Przedsiębiorstwo Komunikacji Miejskiej,
Sp. z o.o. w Gliwicach
ul. Chorzowska 150, 44-100 Gliwice

PKM DT/ TT / 1940 / 2020

dot.: Dostawa dziesięciu fabrycznie nowych elektrycznych autobusów komunikacji miejskiej wraz z infrastrukturą ładowania w 2021 roku dla PKM, Sp. z o.o. z siedzibą w Gliwicach - sprawa nr PN/UZP/TT/1/2020

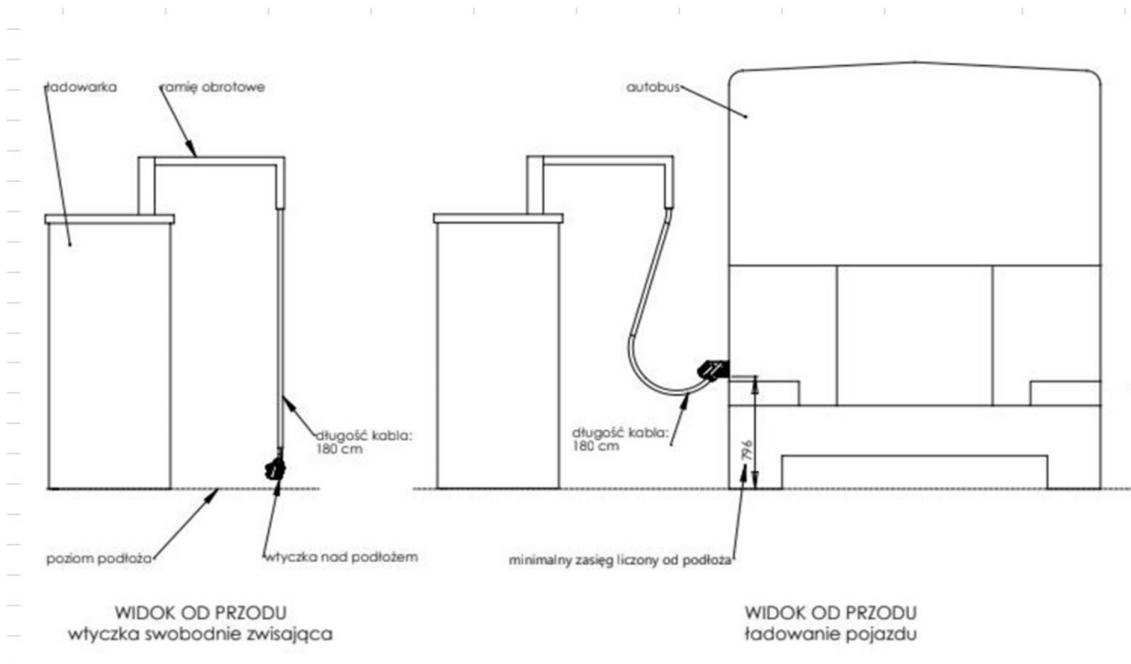
Czy w punkcie 3.3.1.12 sformułowanie "Konstrukcja każdego słupka / satelity powinna" oznacza, iż warunek jest bezwzględnie konieczny do spełnienia?

Czy jest możliwość wykreślenia punktu 3.3.1.12 z SIWZ - na obecnym etapie przedstawiono zbyt mało danych które pozwoliły by określić czy funkcjonalność w/w punktu jest możliwa do spełnienia. W kolejnym punkcie przedstawiono potencjalne ryzyka uniemożliwiające spełnienie punktu 3.3.1.12.

Na podstawie symulacji komputerowych oraz doświadczeń z podobnych realizacji z ramieniem wychylnym wynika iż możliwe są sytuacje w których:

- zbyt niskie położenie gniazda do ładowania w autobusie uniemożliwia spełnienie punktu 3.3.1.12 (wyjaśnienie na poniższym rysunku)

- dopasowanie zasięgu kabla ładowania do realnego zakresu tolerancji parkowania autobusu celem poprawienia komfortu użytkownika stacji ładowania może uniemożliwić spełnienie punktu 3.3.1.12

Czy w razie wystąpienia jednego z powyższych po uzasadnieniu danego przypadku, Zamawiający dopuszcza aby wtyczka kabla ładowania mogła mieć kontakt z podłożem?

W związku z problemami konstrukcyjnymi sygnalizowanymi przez Wykonawcę, Zamawiający wprowadza uzupełnienie wymagania zawartego w pkt. 3.3.1.12 oraz 1.3.8.1 poprzez możliwość zastosowania alternatywnego rozwiązania, czyli rezygnacji z funkcjonalności polegającej na montażu na słupku obrotowego (wychylnego) w płaszczyźnie poziomej wspornika (ramienia) do podawania kabla ładującego z wtyczką do gniazda pojazdu, w celu uniemożliwienia przypadkowych upadków i uderzeń wtyczki o podłoże, pod warunkiem dostarczenia 2 dodatkowych kompletnych kabli zapasowych na każdy słupek nie spełniający wymagania zawartego w przedmiotowych punktach.
